Parecer da Comissão de Avaliação

ESTUDO DE IMPACTE AMBIENTAL

Expansão do Parque Empresarial do Paúl

Projecto de Execução

Figura 2- Planta síntese da Expansão do Parque Empresarial do Paul.

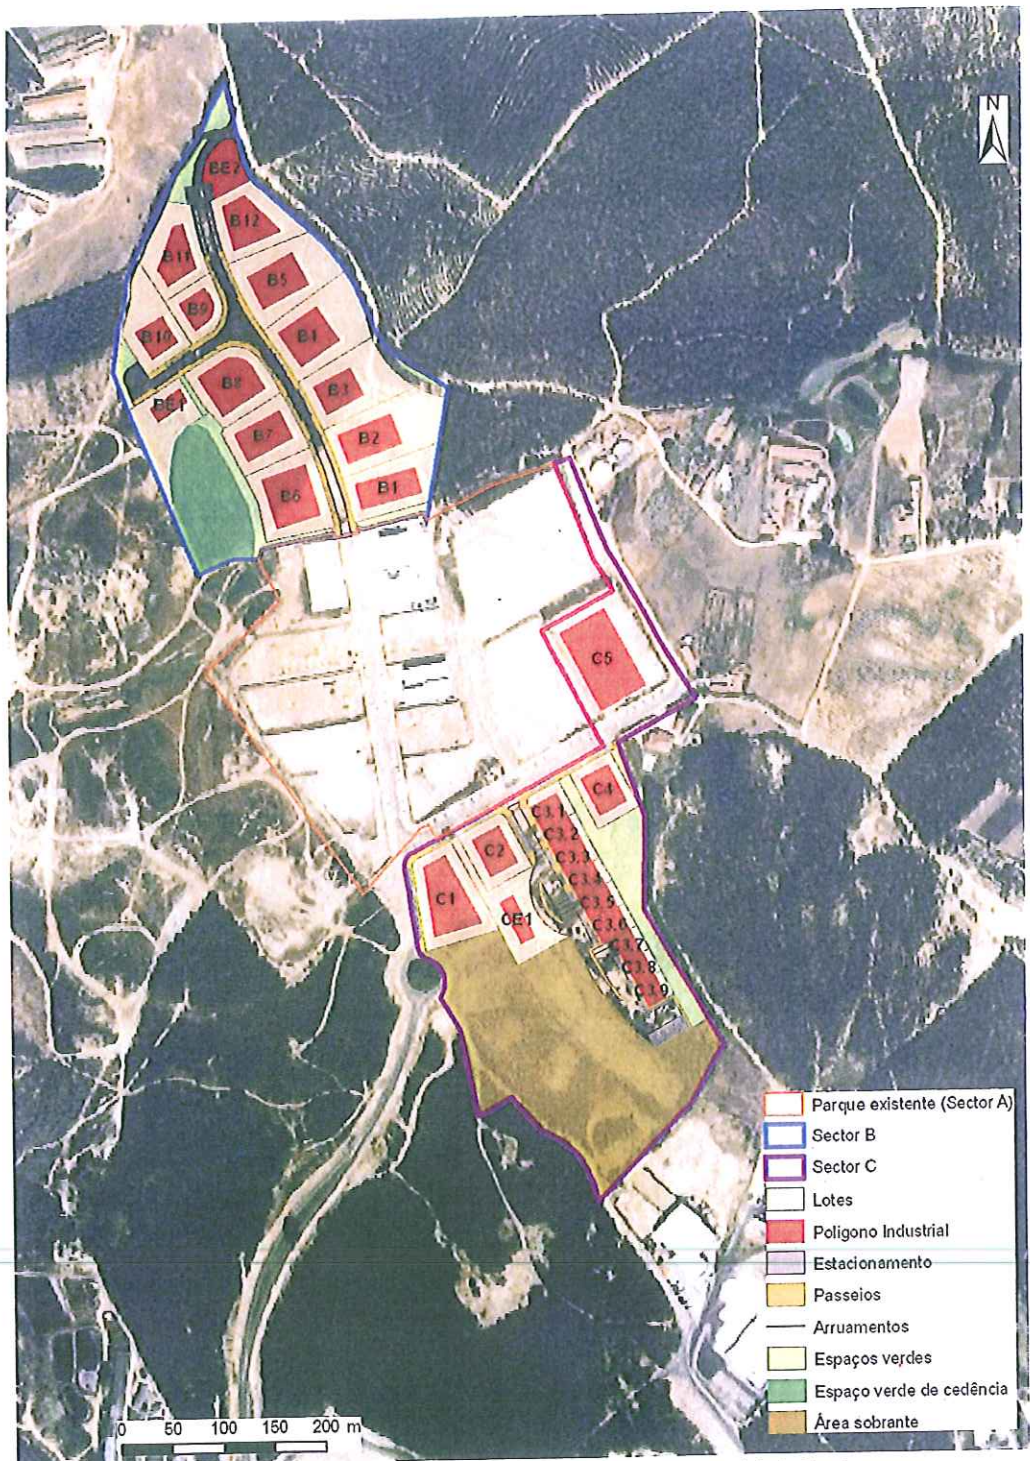
- os lotes B6, B8, do Sector B e os lotes C1, C4 e C5 do Sector C ultrapassam o valor máximo de 0.40 definido no RPDMTV para o índice de implantação bruto máximo. (ver Quadros 1 e 2 – Quadro de lotes, constantes do Volume IV- Elementos adicionais do EIA).

A CA considera que os parâmetros urbanísticos definidos no artigo 26º se referem a condições a observar pelas edificações, pelo que o Índice de utilização deve ser referenciado a cada lote e não à totalidade da área objecto de intervenção.

Não é pois admissível a ocupação dos lotes com um índice de construção superior a 0,40 (Sector B: Lote B6 e B8 e Sector C: Lote C1, C4 e C5). Deverá ser apresentado em fase prévia ao licenciamento o Lay-out do desenho urbano do loteamento e quadro demonstrativo do cumprimento do Índice de construção 0,40

- a) Verifica-se existir incumprimento na alínea b) do nº1 do artigo 26º, conjugado com a alínea a) do nº 2 do artigo 37º do RPDM, pelo que devem ser corrigidos os parâmetros urbanísticos dos lotes que apresentam índice de implantação bruto superiores a 0.40. Os referidos lotes são os que se encontram identificados como: **Lote B6 e B8, do sector B e Lote C1, C4 e C5, do sector C.**

Assim, deverá ser apresentado em fase prévia ao licenciamento o lay-out do desenho urbano do loteamento e, respectivo quadro demonstrativo do cumprimento do Índice de construção 0,40
